## ОПРАВКИ КУЛАЧКОВЫЕ

ГОСТ 17528-72—ГОСТ 17531-72

Изменение № 1 ГОСТ 17528—72 Оправки кулачковые шпиндельные. Конструкция и размеры

## Изменение № 2 ГОСТ 17528—72 Оправки кулачковые шпиндельные. Конструкция и размеры

Черт. 1

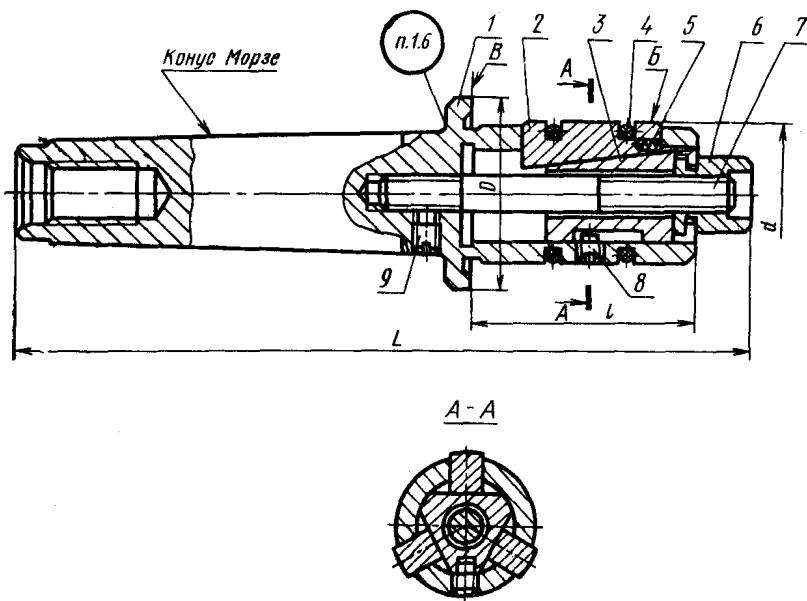
Пункт 1.1. Таблица 1. Графа *D*. Заменить слова: «Пред. откл. по *X*» на «поле допуска *f7*»;

заменить ссылки и обозначения: ГОСТ 11765—66 на ГОСТ 22038—76, ГОСТ 1478—64 на ГОСТ 1478—75;  $AM10 \times 85(\frac{20}{35})40X$  на  $M10-6g \times \times 65.109.40X.05$ ,  $AM10 \times 90(\frac{20}{40})40X$  на  $M10-6g \times 70.109.40X.05$ ,  $AM10 \times 95(\frac{20}{40})40X$  на  $M10-6g \times 75.109.40X.05$ ,  $AM12 \times 100(\frac{25}{45})40X$  на  $M12-6g \times 75.109.40X.05$ ,  $AM12 \times 110(\frac{25}{45})40X$  на  $M12-6g \times 85.109.40X.05$ ,  $AM12 \times 120(\frac{25}{50})40X$  на  $M12-6g \times 100.109.40X.05$ ,  $AM16 \times 150(\frac{25}{50})40X$  на  $M16-6g \times \times 120.109.40X.05$ ,  $AM16 \times 160(\frac{30}{65})40X$  на  $M16-6g \times 130.109.40X.05$ ,  $AM20 \times 180(\frac{40}{70})40X$  на  $M20-6g \times 140.109.40X.05$ .

Пункты 1.3—1.5 изложить в новой редакции:

1.3. Размер *d* должен быть выполнен после сборки по наименьшему значению с полем допуска *h8* и параметром шероховатости поверхности не грубее *Ra*=1,25 мкм по ГОСТ 2789—73.

1.4. Допуск радиального биения поверхности *B* относительно оси конуса Морзе — 0,02 мм.

1.5. Допуск торцевого биения поверхности *B* относительно оси конуса Морзе — 0,02 мм.

## Черт. 2

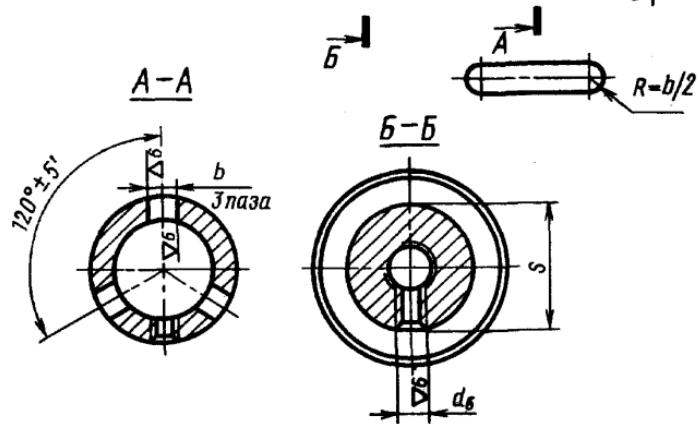
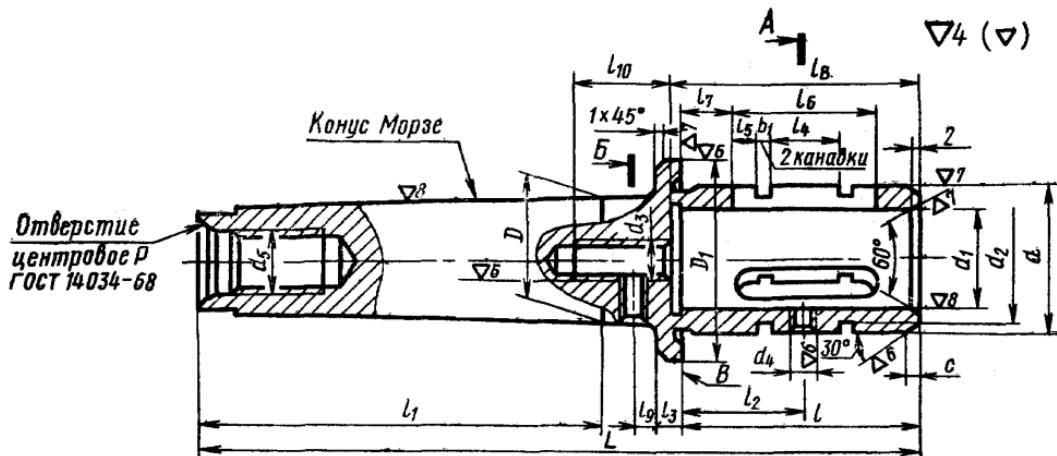
Пункты 2.1, 3.1. Чертежи 2, 3. Заменить обозначения:

$\nabla 4(\nabla)_{H8}$   $\checkmark(\checkmark)$   $\nabla 6$  на  $\checkmark^{2.5}$  ,  $\nabla 7_{H8}$   $\checkmark^{1.15}$  ,  $\nabla 8_{H8}$   $\checkmark^{0.7}$

чертеж 2. Исключить обозначение шероховатости резьбы:  $\nabla 6$ ;

заменить слова: «Отверстие центровое  $P$  по ГОСТ 14034—68» на «Отверстие центровое  $H$  по ГОСТ 14034—74»;

таблица 2. Графа  $d$ . Заменить слова: «Пред. откл. по  $X_3$ » на «поле допуска  $f9$ »;

графа  $D_1$ . Заменить слова и обозначение: «пред. откл. по  $X$ » на «поле допуска  $f7$ »;

графа  $d_1$ . Заменить слова: «пред. откл. по  $A$ » на «поле допуска  $H7$ »;

графы  $b$  и  $l_6$ . Заменить слова: «пред. откл. по  $A_8$ » на «поле допуска  $H9$ ».

#### Черт. 4

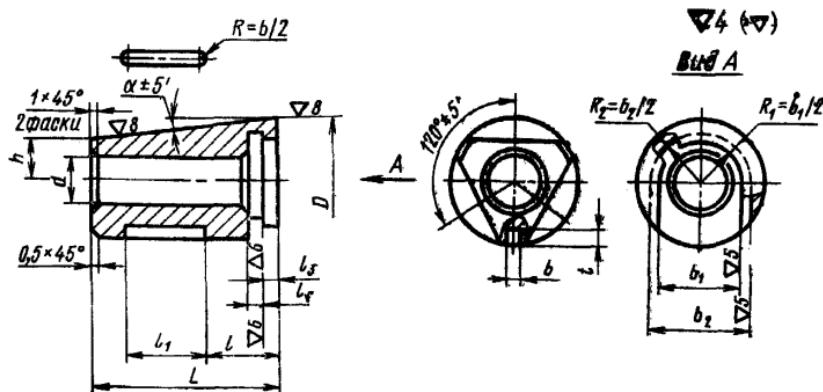
Пункт 4.1. Чертеж 4. Заменить обозначения:  $\nabla 4(\nabla)$  на  $\nabla^{Rz40}(\nabla)$ ,

$\nabla 5$  на  $\nabla^{Rz20}$ ,  $\nabla 6$  на  $\nabla^{1,25}$ ,  $\nabla 8$  на  $\nabla^{0,67}$ ;

таблица 4. Графа  $D$ . Заменить слова: «пред. откл. по  $D$ » на «поле допуска  $g6$ ».

Черт. 5

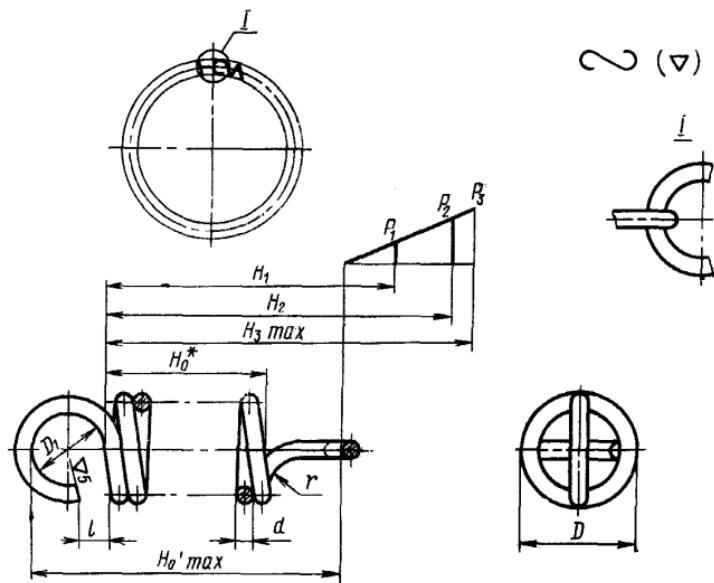
Пункт 5.1. Чертеж 5. Заменить обозначения:  $\sim(\nabla)$  на  $\checkmark(\checkmark)$ .

$\nabla 5$  ~~h14~~ <sup>hzzz</sup> ; заменить размеры:  $H_3 \max$  на  $H_3^*$ ,  $P_3$  на  $P_3^*$ ,  $H_0 \max$  на  $H_0'$ .

таблица 5. Графу  $D$  изложить в новой редакции:

Обозначения пружинных колец	$D$	
	Номин.	Пред. откл.
7112-0851/004	2,5	
7112-0852/004 7112-0855/004	3,0	$\pm 0,19$
7112-0856/004 7112-0857/004 7112-0859/004	4,0	
7112-0860/004 7112-0861/004	5,0	$\pm 0,22$

Черт. 6

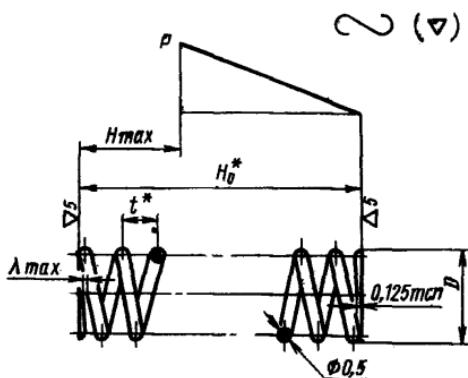
Пункты 5.5, 6.5. Заменить ссылку: ГОСТ 13165—67 на ГОСТ 16118—70.  
Пункт 6.1. Чертеж 6. Заменить обозначения и размеры:

$\checkmark(\nabla)$  на  $\checkmark(\vee)$ ,  $\nabla 5$   $h_0$   $\checkmark^{Rz20}$ ,  $H_{\max}$  на  $H$ ,  $H$  на  $H^*$ ,  $P$  на

$P^*$ ;

таблица 6. Графу  $D$  изложить в новой редакции:

Обозначения пружин	$D$	
	Номин.	Пред. откл.
7112—0851/005	3	$\pm 0,15$
7112—0855/005	4	$\pm 0,24$
7112—0860/005	5	$\pm 0,30$

Черт. 7

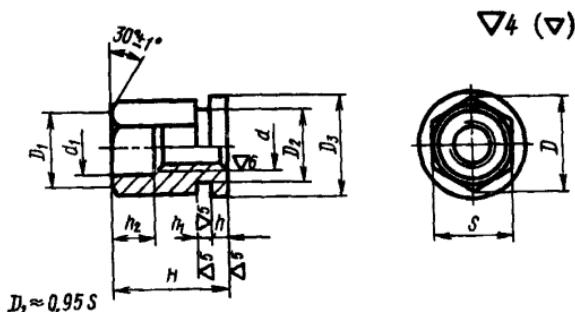
Пункт 7.1. Чертеж 7. Заменить обозначения:  $\nabla 4$   $(\nabla)$   $h_0$   $\checkmark^{Rz40}$  ( $\vee$ ),

$\nabla 5$   $h_0$   $\checkmark^{Rz20}$  исключить обозначение:  $\nabla 6$ ;

таблица 7. Графа  $S$ . Заменить слова: «пред. откл. по  $C_6$ » на «поле допуска  $h12$ ».
